LuK Nr: 128 0055 11 – 280mm DBVR

Bulletin 988 2000 960

CASE IH, MANITOU, VOLVO**

Flywheel
Schwungrad
Volant-moteur
Volante-motor
Volano

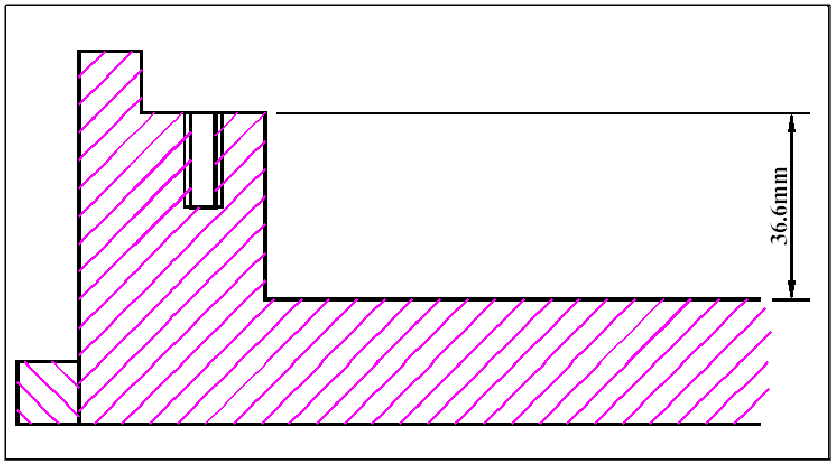
Info:	**128 0055 11 replaces / ersetzt / remplace / sustituye a / sostituisce 128 0055 40 + 128 0055 41**
GB	Please ensure that the flywheel is machined to a pot depth of 36.6mm.
D	Das Schwungrad ist auf eine Tiefe von 36.6mm auszudrehen,siehe unten.
F	Veuillez vous assurer que le volant-moteur est rectifié à une profondeur de 36.6mm.
E	Asegúrese de que el volante está mecanizado hasta una profundidad de 36.6mm.
I	Controllare che il volano venga rettificato a una profondità di 36.6mm.
LuK Repsets:	628 1032 07 = **128 0055 11** + 328 0175 42 + 500 1046 50 + 410 0026 00 628 1032 09 = **128 0055 11** + 328 0175 42 628 1033 07 = **128 0055 11** + 328 0175 41 + 500 1046 50 + 410 0026 00 628 1033 09 = **128 0055 11** + 328 0175 41 628 2590 07 = **128 0055 11** + 328 0175 40 + 500 1046 50 + 410 0026 00 628 2590 09 = **128 0055 11** + 328 0175 40 628 2592 07 = **128 0055 11** + 328 0175 10 + 500 1046 50 + 410 0026 00 628 2592 09 = **128 0055 11** + 328 0175 10

Info:	Fig 2 replaces / ersetzt / remplace / sustituye a / sostituisce Fig 1

Info:	Fig 4 replaces / ersetzt / remplace / sustituye a / sostituisce Fig 3
